Mission régionale d'autorité environnementale

Île-de-France

**Avis en date du 3 avril 2020
de la Mission régionale d'autorité environnementale d'Île-de-France
sur le projet de construction d'un ensemble immobilier de logements et
d'équipements situé avenue de Lattre de Tassigny à Bondy (93)**

Figure 3 : objectifs d'aménagement du PRU2 Coeur de Ville de Lattre de Tassigny (Source : Urban Act – étude d'impact p.290)

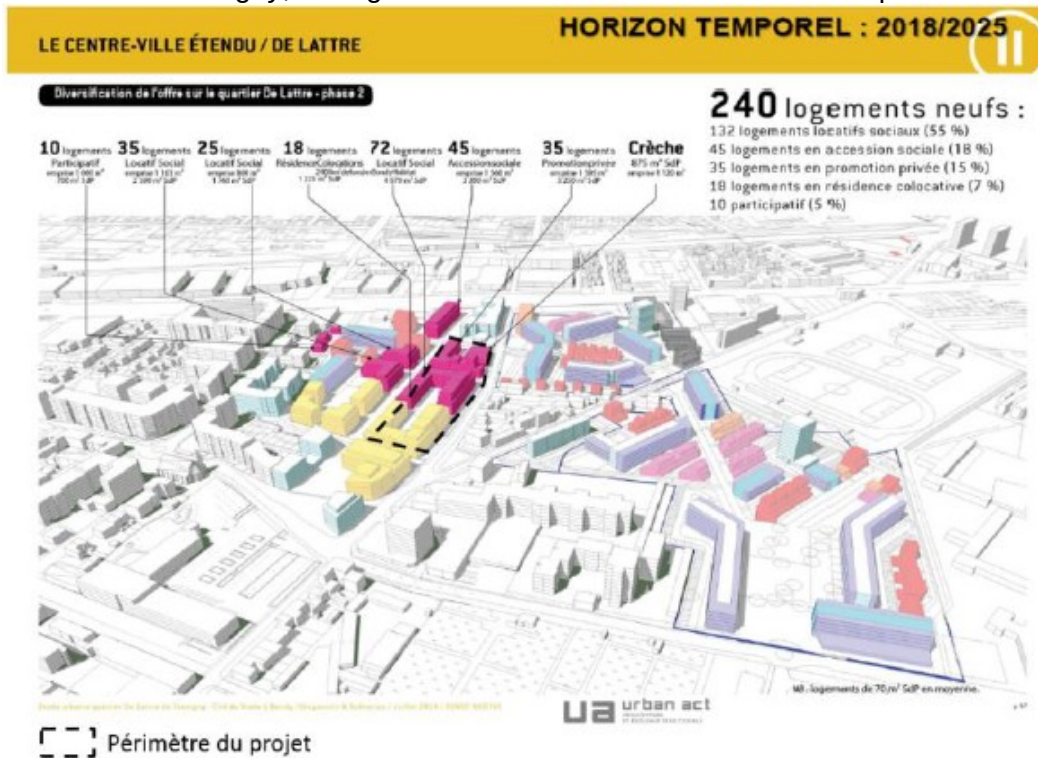
La présentation du projet dans l'étude d'impact et son articulation avec le PRU2 n'est pas suffisamment explicite. Après analyse du dossier il apparaît que le projet s'inscrit pour partie seulement dans le cadre du programme de rénovation urbaine (PRU2) du « quartier de Centre-ville de Lattre de Tassigny » (retenu au titre du nouveau programme national de rénovation urbaine de l'agence nationale de rénovation urbaine pour la période 2018-2025).

Comme indiqué dans l'étude d'impact, l'objectif principal du PRU2 est de renforcer la mixité urbaine et sociale par la création de 240 logements neufs et diversifiés et l'aménagement d'une crèche. L'étude précise que : « *Au droit du périmètre du projet, l'objectif du PRU2 comprend la construction de 125 logements et l'aménagement de la crèche* » (p 290). Autrement dit, seuls 125 des 187 logements de l'opération rentrent dans le cadre du PRU sans que soit précisée la nature des 62 autres logements. Il n'est également pas indiqué pourquoi ces 62 logements ne sont pas inscrits dans le PRU2. Ce constat nuit à la fois à la compréhension du dossier et à celle du PRU2.

Un plan illustre ce propos (cf figure 3). Il représente (en rouge) sur la partie nord du périmètre du projet :

- une crèche de 875 m² de surface de plancher ;
- 35 logements de promotion privée, 18 logements en colocation et 72 logements en locatif social, soit les 125 logements inclus dans le PRU2 (cf figure 4).

D'autres volumes sont représentés (en jaune) au sud du périmètre, dont la destination n'est pas précisée.

Au vu de ces éléments, le projet Fair Play présente des caractéristiques très différentes, semblant traduire une évolution depuis la conception du PNR2. Pour la MRAe cette évolution mérite d'être présentée, au titre des variantes envisagées, dans l'étude d'impact qui sera mise à la disposition du public.

La MRAe recommande de présenter dans l'étude d'impact les autres composantes du programme de rénovation urbaine de Bondy concernant le quartier De Lattre de Tassigny et leurs liens fonctionnels avec le projet Fair Play.

Figure 8 : implantation de la chaufferie. Source : étude d'impact p.38

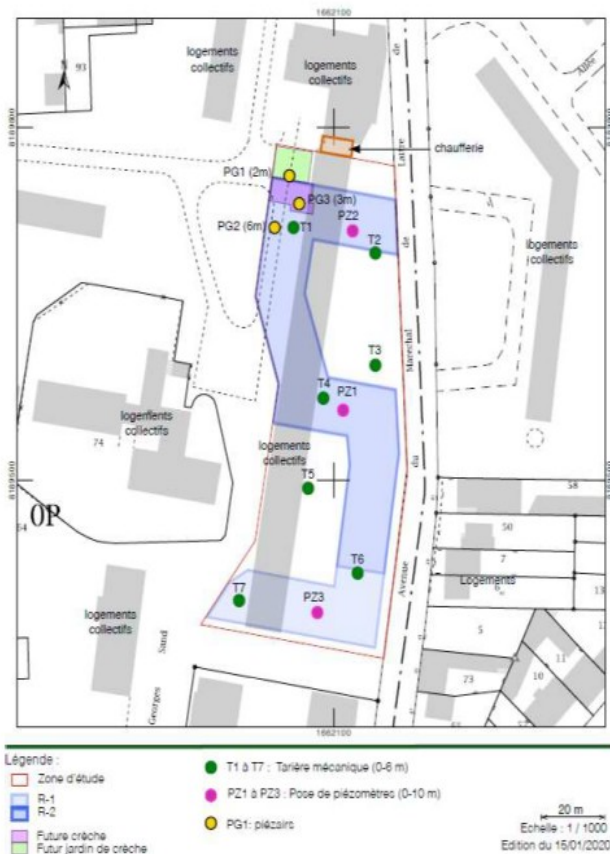
Une ancienne chaufferie au fioul (cf figure 8), répertoriée dans l'inventaire BASIAS⁴ devenue depuis 2003 une chaufferie au gaz, se situe en effet en limite du site à proximité immédiate de la micro-crèche projetée et de son jardin. Le maître d'ouvrage l'identifie comme source potentielle de la principale pollution observée en solvants chlorés⁵.

La MRAe recommande de présenter le bilan des avantages et inconvénients des différentes options de localisation envisagées de la micro-crèche, eu égard à la pollution mesurée sur le site.

Figure 9 : schéma conceptuel à l'état initial. Source : étude d'impact p.165.

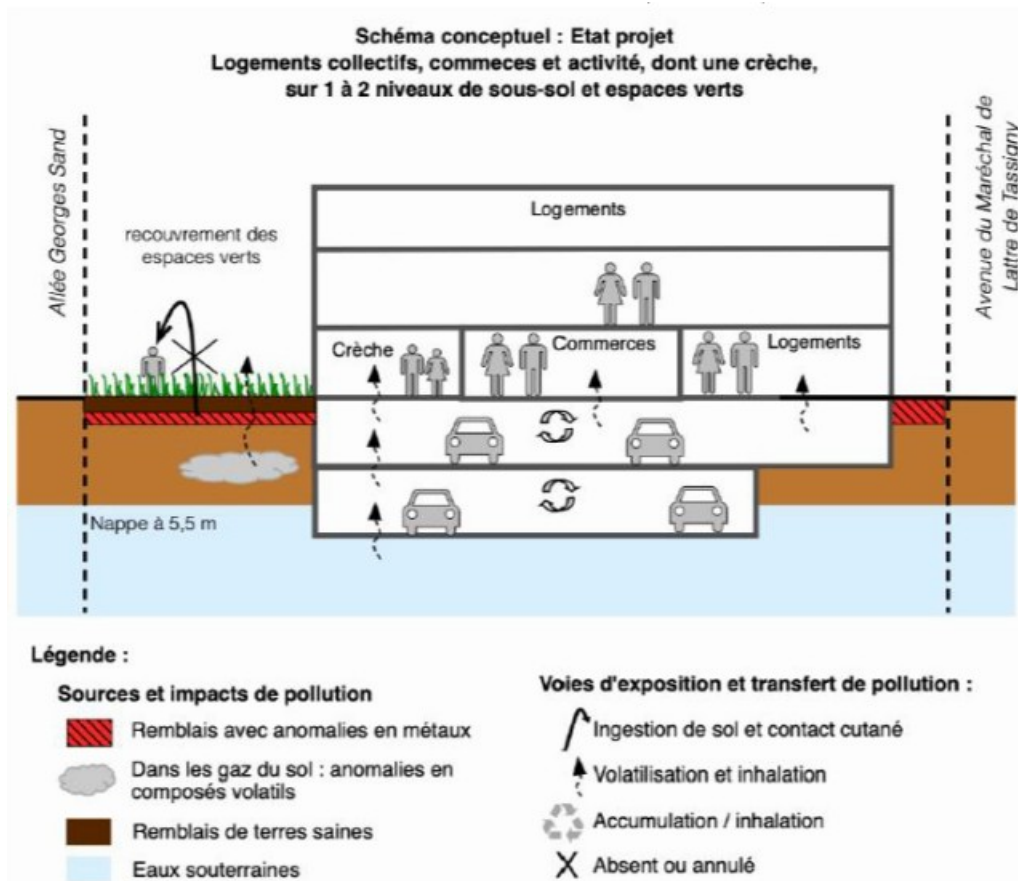
Les analyses des différents prélèvements de sols, eaux souterraines et gaz du sol réalisés au droit du site ont mis en évidence (p 162 – cf figure 9) :

Il convient de plus, pour la MRAe de réaliser des analyses des sols en fond et bords de fouille afin de s'assurer du niveau de pollution résiduelle des sols restant en place .

- ***réaliser des mesures en fond et bords de fouille après excavation des terres afin de s'assurer du niveau de pollution résiduelle des gaz du sol ;***
- ***mettre en place, afin de vérifier l'efficacité des mesures retenues, une surveillance de la qualité de l'air intérieur après construction telle que prévue par les articles R. 221-30 et suivants du code de l'environnement issus du décret n°2015-1000 du 17 août 2015 relatif aux modalités de surveillance de la qualité de l'air intérieur dans certains établissements recevant du public et d'adopter au besoin des mesures correctives ;***

Figure 10 : bruit routier en façade. Source étude d'impact - Annexe 17 p 16

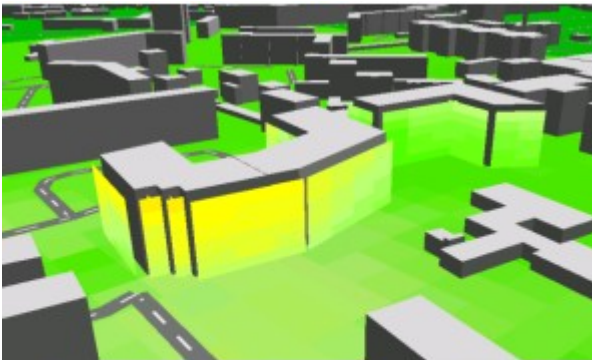
La modélisation sur ces bases de la contribution des infrastructures au bruit sur les bâtiments projetés futur (circulations estimées en 20300) montre des niveaux de bruit en façade restant inférieurs de jour à 60 dB (cf figure 10).

Pour la MRAe il est opportun, pour confirmer la pertinence des dispositions retenues, de réaliser des mesures de bruit après la réalisation du chantier, puis dans la durée, à l'intérieur des logements et de la micro- crèche et à l'extérieur des bâtiments (jardin de la micro-crèche) et d'adapter au besoin des mesures correctives

La MRAe recommande la réalisation de campagnes de mesures du bruit à l'intérieur et à l'extérieur des bâtiments et l'adoption si nécessaire de mesures correctives.
